# **Avis délibéré de l'Autorité environnementale sur la modification de l'installation nucléaire de base n° 138, exploitée par la Socatri sur le site du Tricastin (84)**

**n°Ae : 2015-95**

Figure 2 : schéma des installations du site du Tricastin ; source WIKIPEDIA.

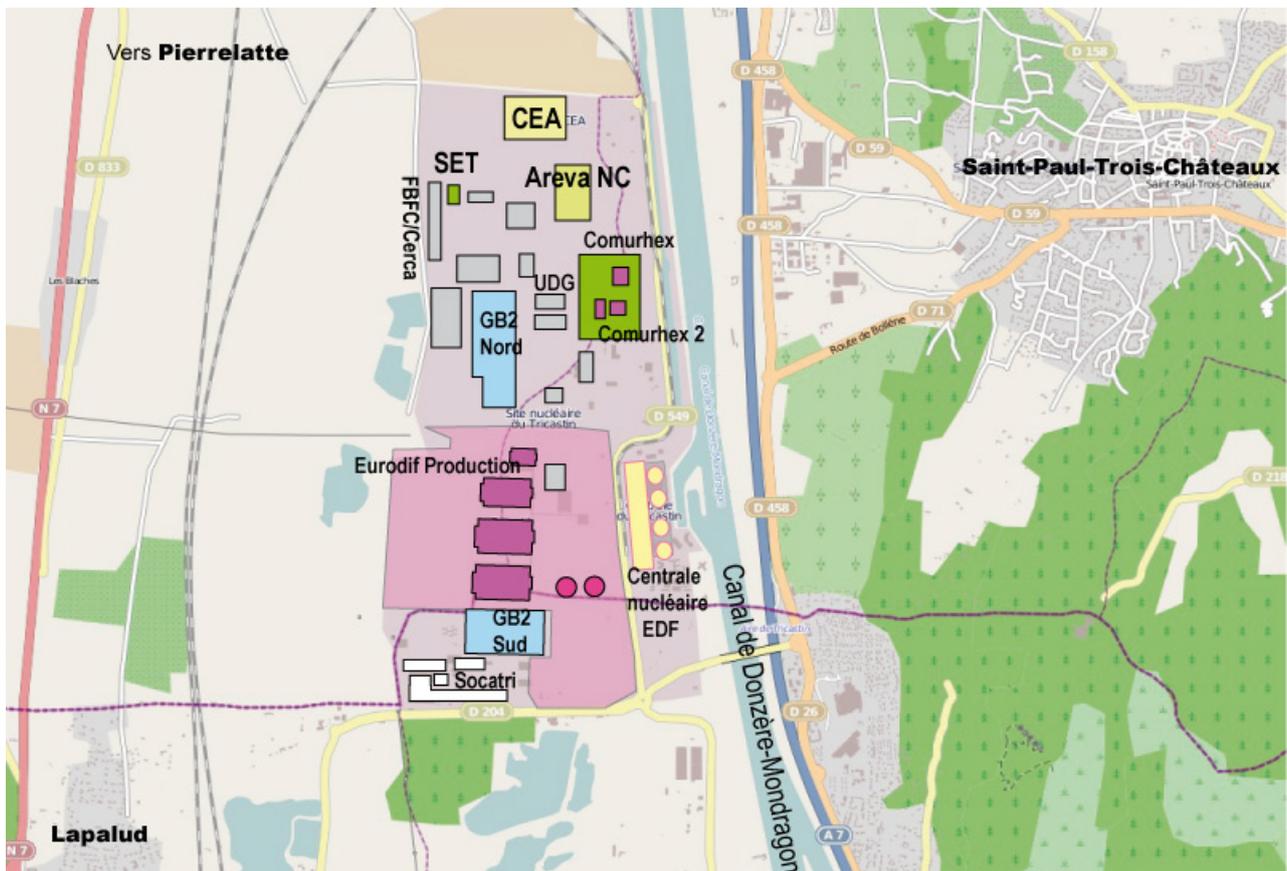
L'état initial présente au chapitre 2 (paragraphe 2.1.1.3) une description du site industriel du Tricastin. La compréhension des activités présentes sur le site et des relations que certaines entités entretiennent avec la Socatri est effectivement indispensable à une bonne compréhension du dossier. Cependant les documents présentés (pages 6 à 10) ne permettent pas d'avoir une vision claire du sujet. Il est en particulier difficile d'avoir une vision exhaustive des entités d'Areva NC présentes sur le site et de comprendre la situation des entités Comhurex I et II, et Georges Besse I et II. Le tableau 1 n'éclaire pas suffisamment le texte ni le plan annexé en figure 2. Une telle présentation clarifiée pourrait être commune à différents documents (présentation générale, étude d'impact, résumé non technique...) Les schémas qui présentent les activités du site dans les différents documents méritent d'être mis en cohérence, et rendus plus lisibles et actualisés.

Par ailleurs, il serait utile d'expliciter à ce stade de l'exposé les relations de l'INB 138 avec ces différentes entités et d'en préciser la nature (effluents liquides, pièces détachées, déchets...) et le sens.

***L'Ae recommande de reprendre, pour la préciser et la clarifier, la présentation des différentes entités présentes sur le site industriel du Tricastin et de préciser leurs relations avec la Socatri.***
